第3回 県有施設等耐震検討チーム会議

日時：令和元年5月23日（木）10：00

県有施設等の耐震化に向けた取組についての意見

専門家意見聴取施設の概要と対応案について

奈良県文化会館 避難経路図 (1階)

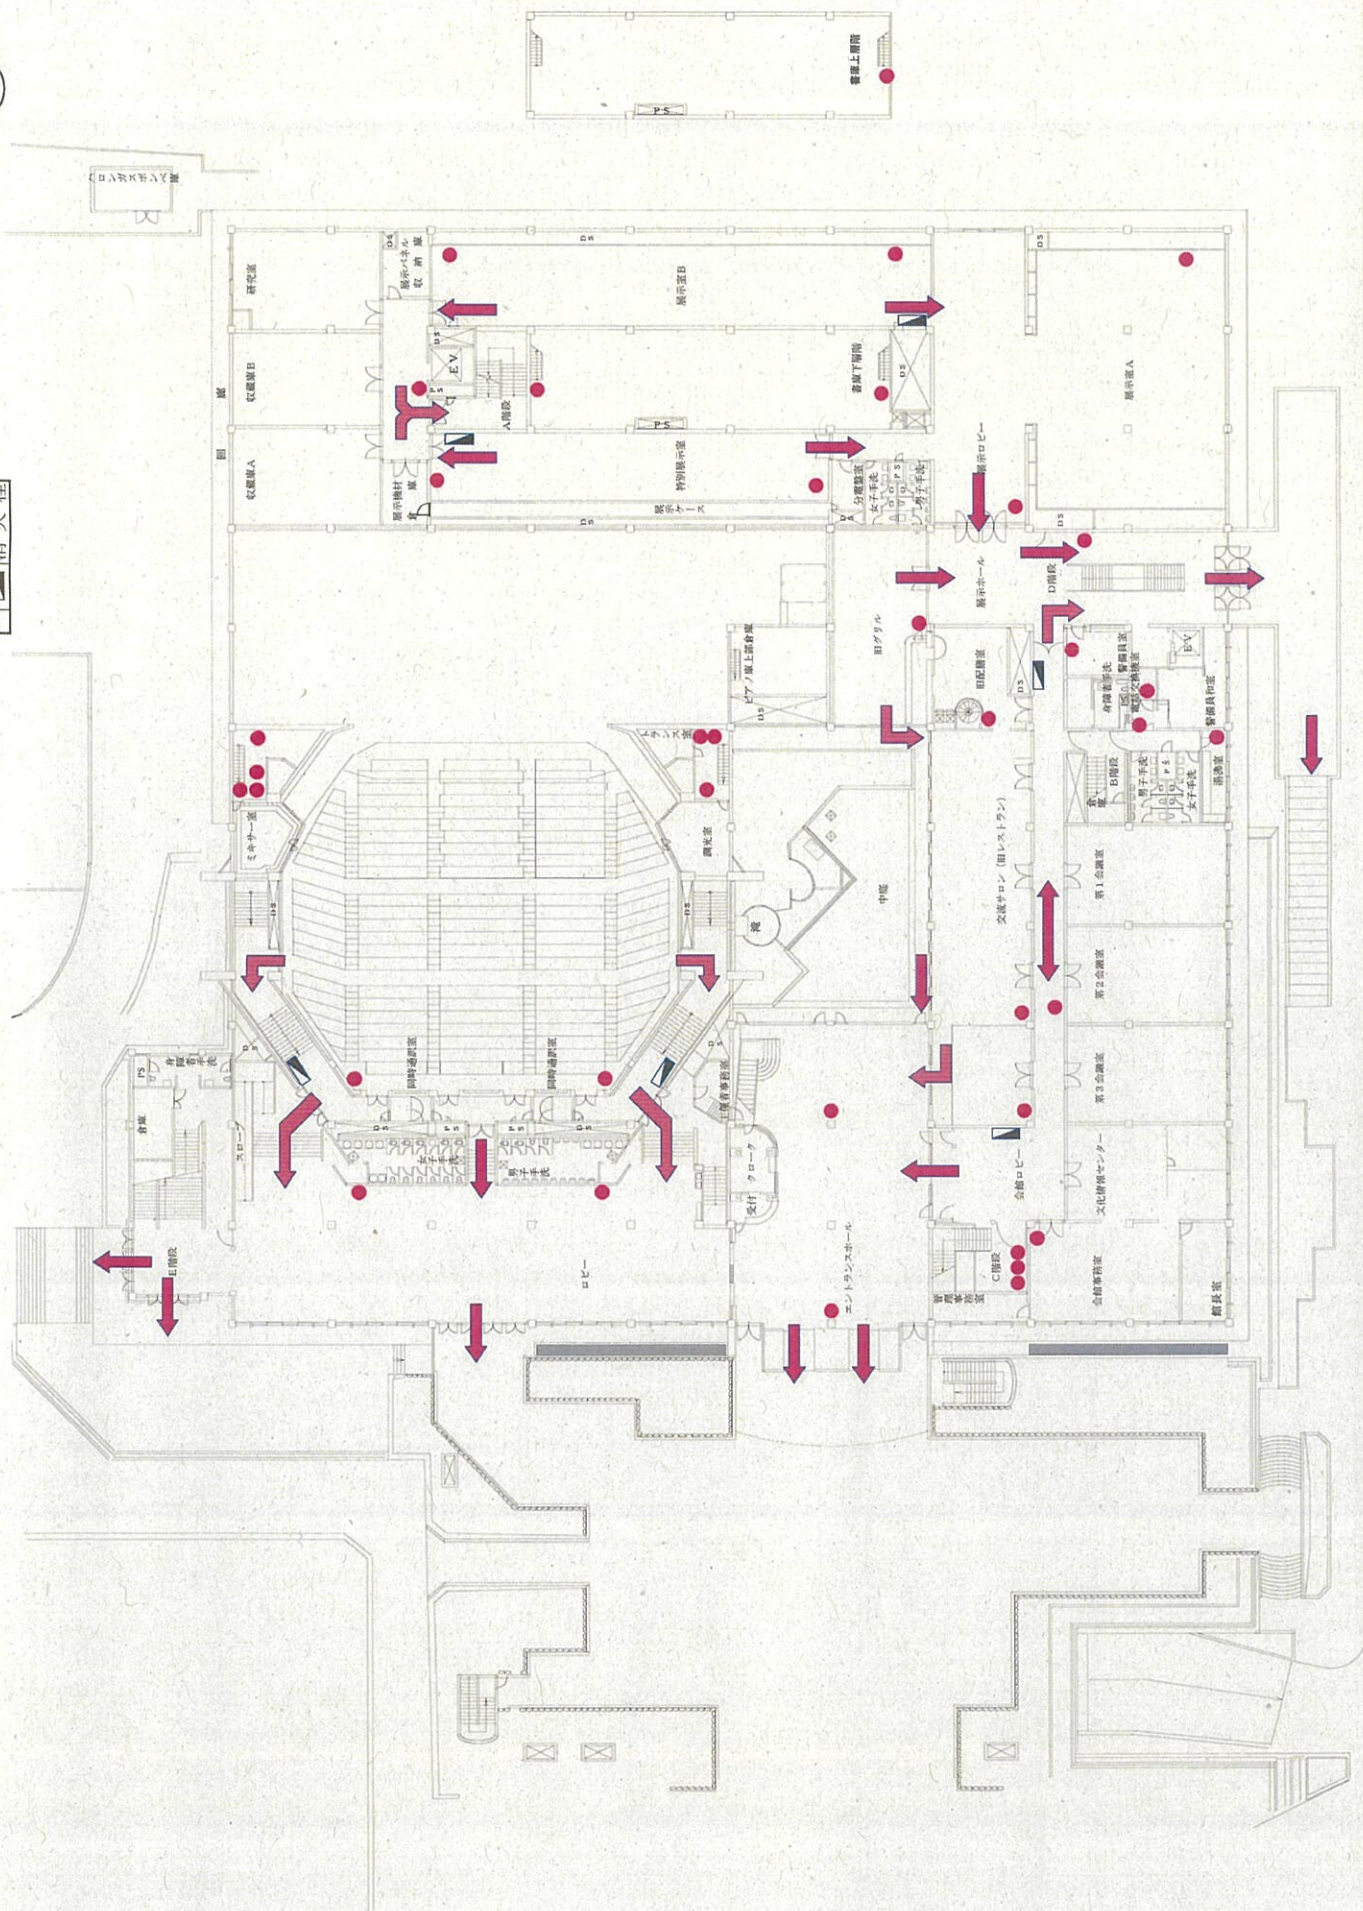
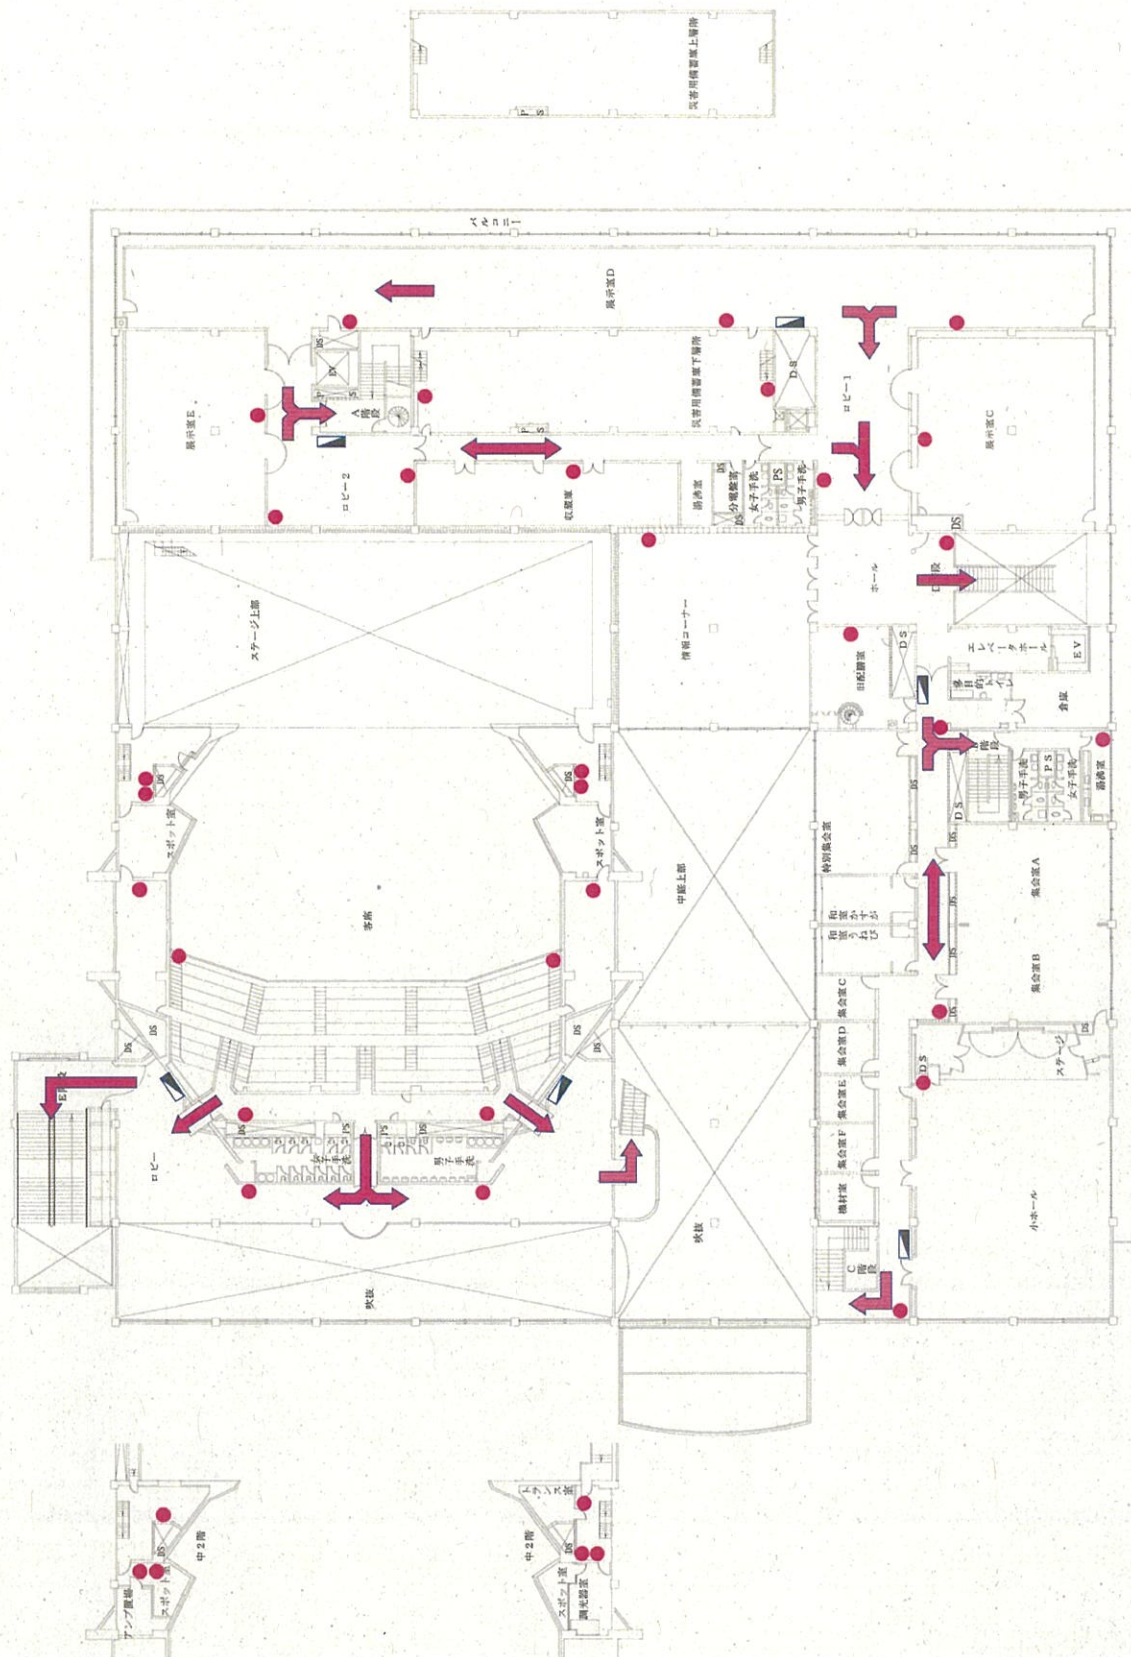
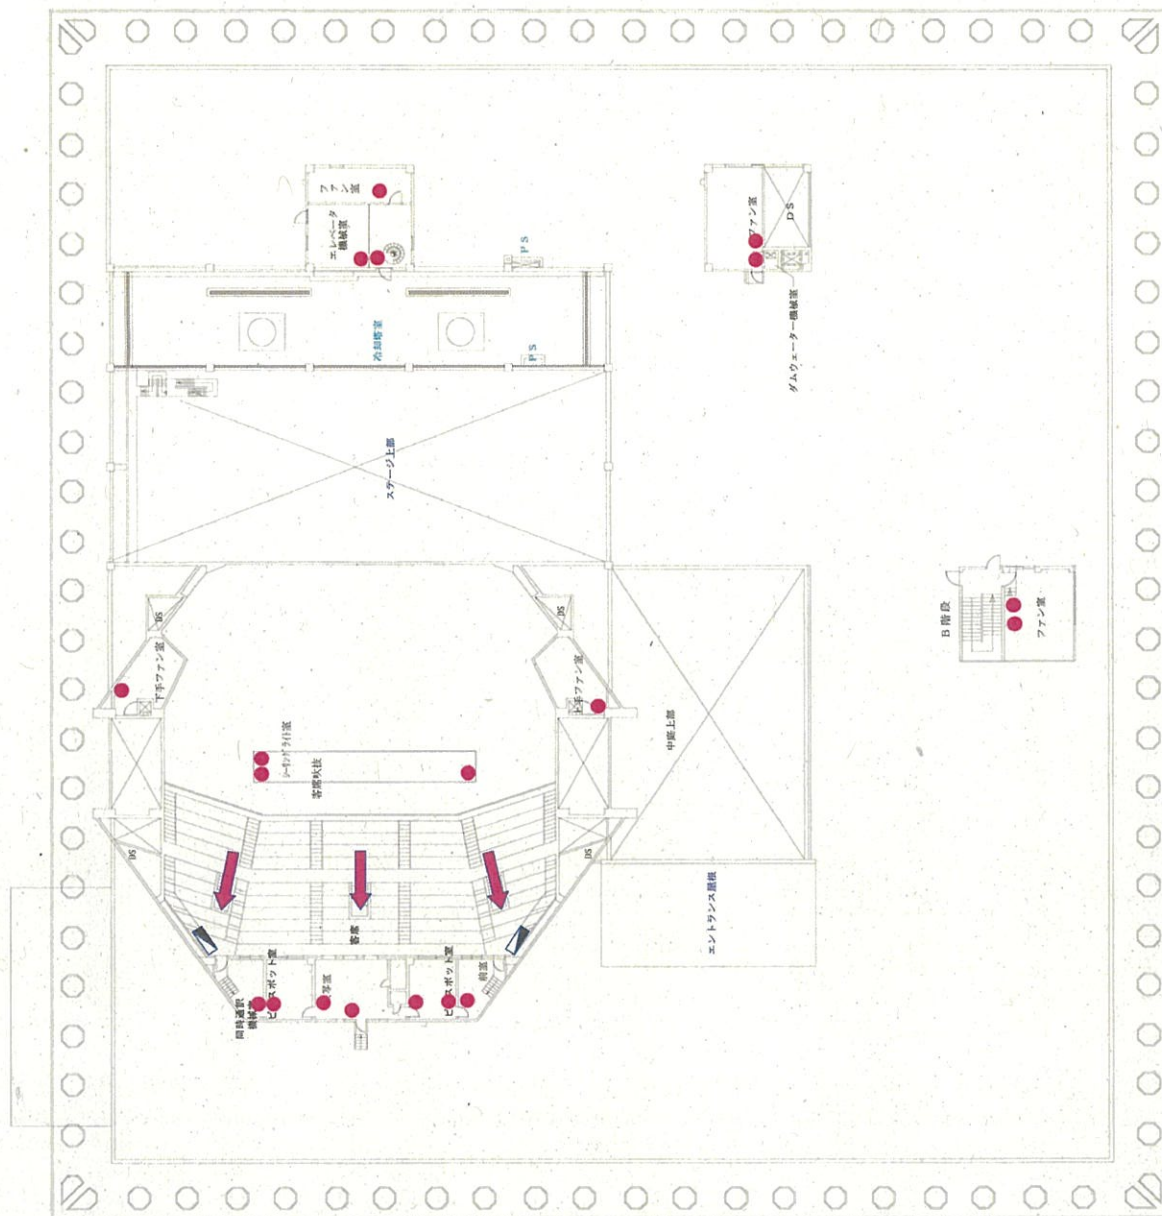
部	施設名	棟名	グループ	最小Is値 (Iw)	建築構造	地震防災	対応案		備考	
						原 元摂南大学教授、阿波野 近畿大学教授、 向井 神戸大学准教授	牧 京都大学教授	ハード対策	ソフト対策		
19	地域振興部	文化会館	会館	①	0.16	(原) 3階はゾーニングにより検討され、極短柱があるゾーンでIs値が0.16と低い。補強が必要。開口閉塞でIs0.5程度になる。楽屋(地下1階)は、北側に短い柱5本が連続しているので、脆弱な部分である。袖壁とコントロール室の開口部を完全閉塞することで、耐震性は向上する。空調機械室は、地下1階、地下2階は吹き抜け部分に高軸力を受ける柱(D11)は、上部階に両方向の耐震壁があり、問題はないと考えられるが検討が必要。1階 館長室は第2種構造要素であり柱を補強する方がよい。国際ホールはコンクリート壁で囲われた形態で強固なため耐震的に剛強である。	(阿波野) 3層(階)ゾーンは、X方向で4分割、Y方向で3分割でゾーニングにより検討され、極短柱があることでIs値が評価され、数値が悪いので補強対応が必要。楽屋(地下1階)は、北側に短い柱5本が連続しているので、部分崩壊の可能性がある。袖壁とコントロール室の開口部を完全閉塞する。耐震診断当時は、3層、4層目を塔屋と見なしAi値を一番厳しい値(3.0)の評価にしていたが、一つの建物の上階としてAi値を正しく評価し見直した結果(1.83)、Is値が0.5程度になり、これなら問題はないだろうと考えられる。1階 館長室は第2種構造要素であり柱を補強する方がよい。	応急対応ができるまでの間、楽屋A、B、コントロール室付近にいる者は、楽屋E、F側から外へ出る経路を避け、ステージ側から客席を通り外へ逃がすよう誘導すること。ステージ上にいる者は、照明等吊り上げ部材の落下も考えられる。その場の臨機応変な対応が必要。	【応急】≪6月補正≫ 3階袖壁及び開口一部閉塞壁設置 1階館長室 コンクリート柱補強 地下1階 楽屋 開口一部閉塞壁設置 コントロール室 耐震壁設置	(その他) 専門家の意見を踏まえ、避難経路を見直し。	大規模リニューアル検討中

弓道場 避難経路

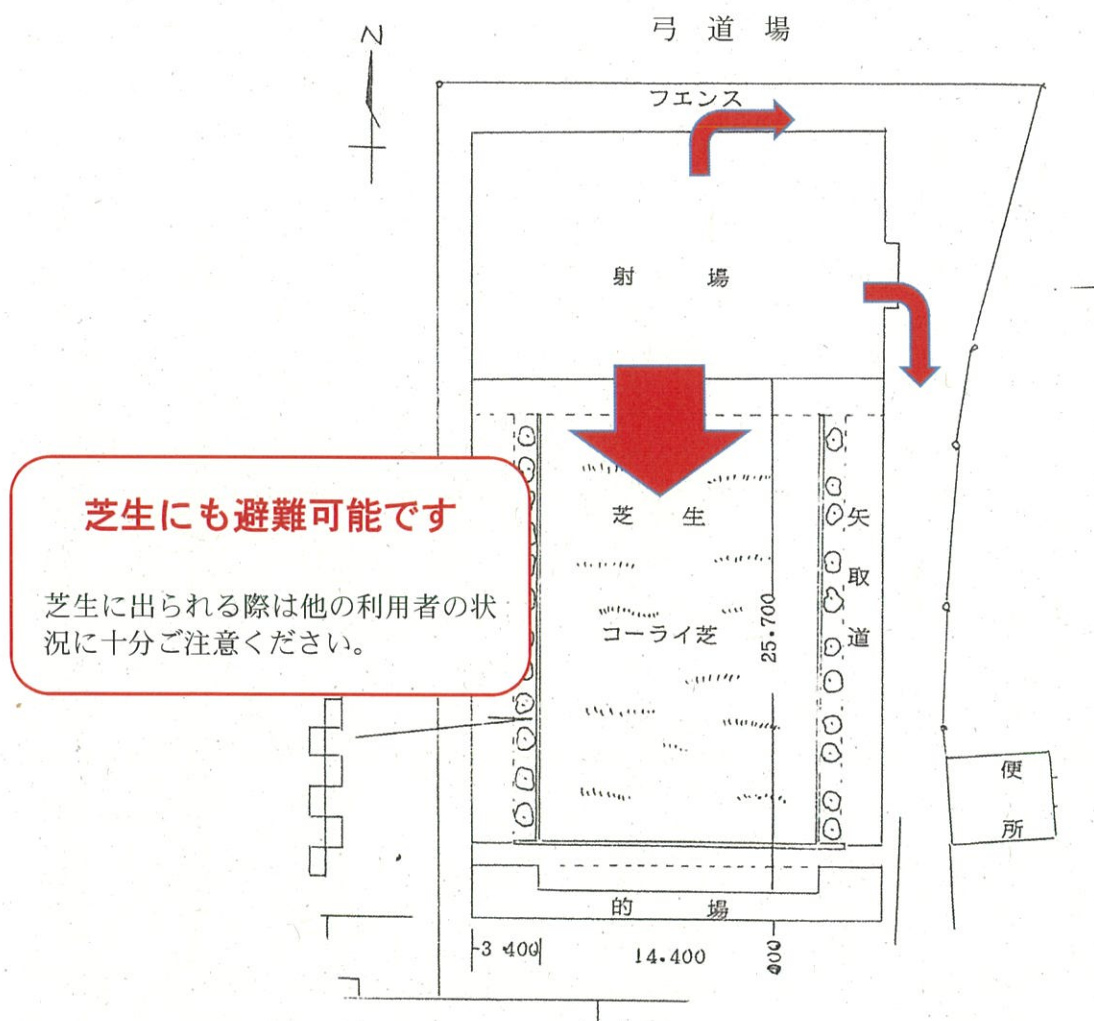
20	くらし創造部	檀原公苑	弓道場	①	0.27	(阿波野) 師範室の部分で柱が抜けているためX方向Is値が0.27となっている。開放面から避難できるため、当面このままの使用でよいが、耐震改修を急ぐこと。	(向井) 平屋・鉄骨造であり、屋根もカラーベストで重くない。H30年度実施の耐震設計時に小屋組の詳細調査において落下の危険性がないことが確認されている。前面部オープンであるため、避難可能。応急的な対応は不要。R2年度耐震工事で対応で良い。	使用時は前面から避難可能なため、経路としては問題ない。		(その他) 避難経路の掲示と周知	R2年度耐震改修工事(H30年度設計済み)
21	産業・雇用振興部	競輪場	第1投票所	①	0.21	(原) Is値が低い。応急対応としては、1階と2階のせん断柱に構造スリット補強(6カ所)を行う。3階の砂利を撤去し、重量を軽減する。耐震補強工事の一部前倒しとして、構造スリット補強、3階の砂利撤去。一部使用禁止等の当面の対策は必要。	(向井) 応急対応としては、1階と2階のせん断柱に構造スリット補強を6カ所行い、柱の可境長さを変える事で、F値を上げることで改善する。併せて、3階砂利の撤去、倉庫を使用禁止にする。	1階のせん断柱近くの入出口は使用しない方が良い。2階から1階に降りる階段もせん断柱に近づくのは避けて、2階から外部通路に出るのが良い。	【応急】≪通常予算≫ 耐震補強工事の一部前倒し 1階2カ所、2階4カ所の柱の構造スリット補強及び3階砂利撤去	(その他) ・専門家意見を踏まえ、避難経路を見直し ・避難経路の周知 ・3階倉庫の使用禁止	R2年度耐震改修工事(H30年度設計済み)
22			第1払戻所	①	0.10	(阿波野) 大スパン架構のボルト締め鉄骨造であり、壁、筋交いが少なく全体的に弱い構造。資金室やトイレのCB壁は梁までとどいていない状態。200×100の鉄骨では、屋根耐力がないので危険。柱の基礎もずれ止めの機能しかない。中小地震でも危ない不安定構造の建物である。応急措置として、柱に方杖を48箇所Y方向に設置するのは仕方ない。CB壁は撤去するか、使用しないか、軽鉄下地壁の改築を検討。	(向井) 大スパン架構のボルト締め鉄骨造であり、壁、筋交いが少なく全体的に弱い構造。資金室やトイレのCB壁は梁までとどいていない状態。応急措置として、柱に方杖を48箇所Y方向に設置することでよい。CB壁を撤去するかどうか、あるいは当該箇所を使用停止とするか、軽鉄下地壁などの改築についても検討が必要。	建物の耐震性が低いので、外に出たらできるだけ離れるべき。地下通路ではなく、基本は外に避難すべき。北側の出入り口は、職員の居る場所から遠いので、必要な場合のみ使用すること。		(その他) ・専門家意見を踏まえ、避難経路を見直し ・避難経路の周知 ・ファン休憩室の閉鎖(5/24～) ・資金室の移転を検討	R元年度施設整備計画策定の中で解体を検討
